**Avis de la Mission régionale d'autorité environnementale de
Nouvelle-Aquitaine sur le projet de modification simplifiée n°1 du
plan local d'urbanisme (PLU) de la commune du Verdon-sur-Mer
(Gironde)**

n°MRAe 2024ANA65

Dossier PP-2024-16020

Porteur du Plan : commune du Verdon-sur-Mer
Date de saisine de l'Autorité environnementale : 3 juin 2024
Date de l'avis de l'Agence régionale de santé : 21 juin 2024

Plan de zonage en vigueur sur les emprises du GPMB et identification des sites de projet (Source : note de présentation complémentaire au rapport de présentation, page 37)

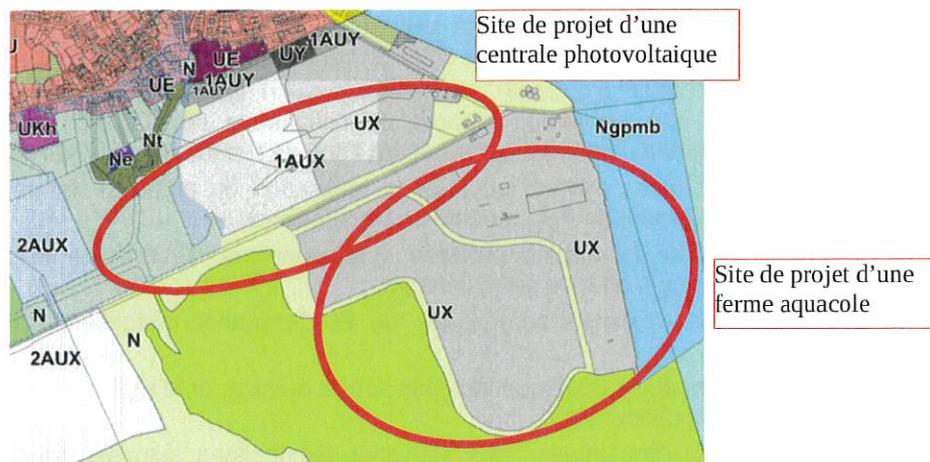
Sur les 45 hectares des zones 1AUX et UX susceptibles d'accueillir une centrale photovoltaïque, il est prévu l'aménagement de 27,5 hectares. L'OAP couvrant les emprises du GPMB est modifiée en étendant les zones non constructibles au vu des sensibilités naturelles en présence, en particulier des zones humides. Cependant, les OAP sont opposables selon un simple rapport de compatibilité dans le cadre d'une demande d'autorisation d'urbanisme ; et le règlement graphique de la zone n'est pas modifié.

La MRAe recommande de modifier également le règlement graphique de la zone susceptible d'accueillir la centrale photovoltaïque afin de protéger réglementairement par un classement en espace naturel protégé les zones humides et la zone de recolonisation du site par la faune et la flore.
